**RELATÓRIO DE FISCALIZAÇÃO TÉCNICA DOS SISTEMAS DE ÁGUA E  
ESGOTO DO MUNICÍPIO DE  
LEME**

**PRESTADOR: SAECIL – SUPERINTENDÊNCIA DE ÁGUA E ESGOTOS DA CIDADE DE  
LEME**

**Relatório R3 – Continuação do Diagnóstico e Não Conformidades**

**Americana, janeiro de 2015**

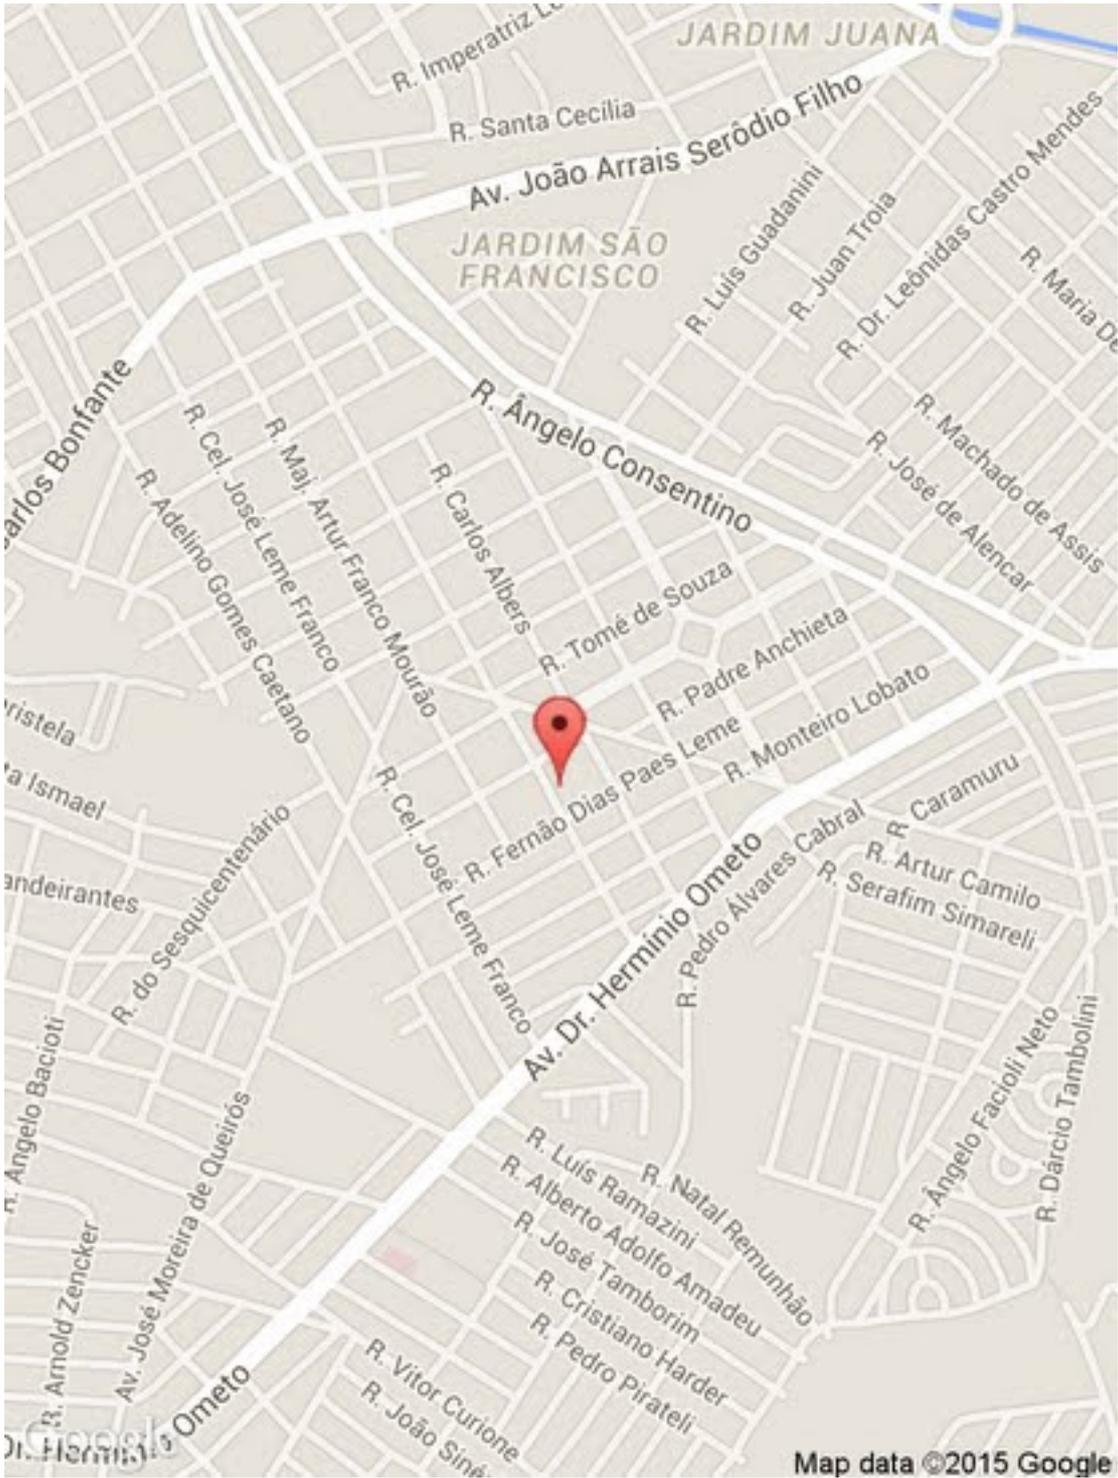
- ✓ Existência de vazamentos aparentes nas instalações (Art. 2º da Lei Federal 11.445/2007). Prazo: Imediato

- ✓ Inexistência de guarda corpo na laje de cobertura (Art. 5.16.6 da NBR 12217/1994). Prazo: Em até 180 dias

- ✓ Inexistência de plano de limpeza e a desinfecção periódicas e sua realização (Art. 5.1 da NBR 15527/2007). Prazo: Em até 180 dias

- ✓ Reservatório sem tubo extravasor (Art. 5.10 da NBR 12217/1994). Prazo: Em até 180 dias

- ✓ Reservatório sem tubulação de ventilação (Art. 5.14 da NBR 12217/1994). Prazo: Em até 180 dias

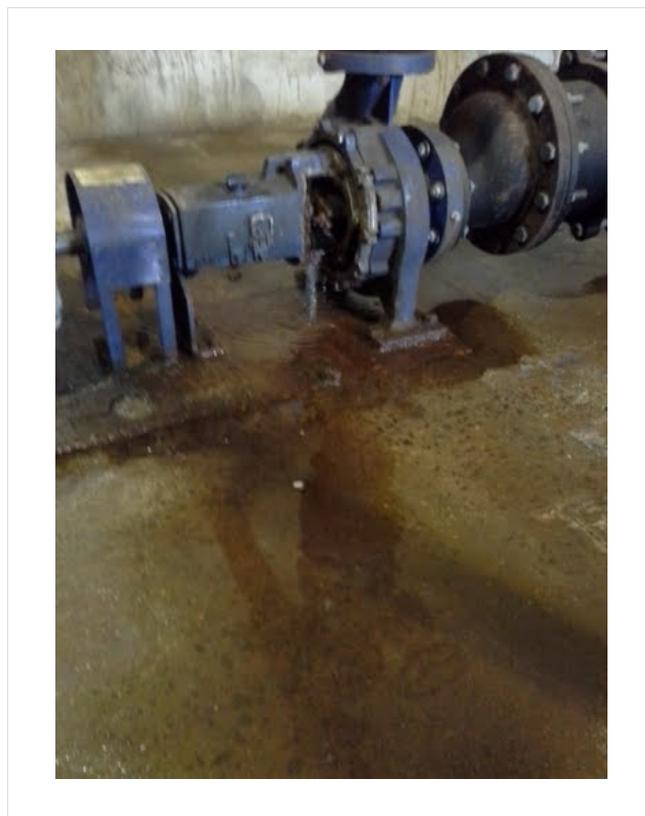
- ✓ Ausência ou não funcionamento de manômetro individual nos conjuntos de recalque (Art. 5.8.4 da NBR 12214/1992). Prazo: Em até 180 dias

- ✓ Drenagem inadequada de água de lubrificação de gaxetas (Art. 5.5.2.1 da NBR 12214/1992). Prazo: Em até 180 dias

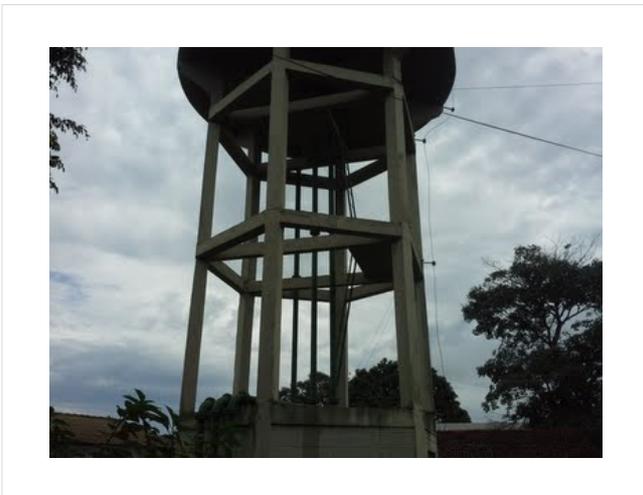
- ✓ Inexistência de guarda corpo na laje de cobertura (Art. 5.16.6 da NBR 12217/1994). Prazo: Em até 180 dias

- ✓ Inexistência de guarda-corpo de proteção na escada externa dos reservatórios elevados (Art. 5.16.6 da NBR 12217/1994). Prazo: Em até 180 dias

- ✓ Inexistência de plano de limpeza e a desinfecção periódicas e sua realização (Art. 5.1 da NBR 15527/2007). Prazo: Em até 180 dias
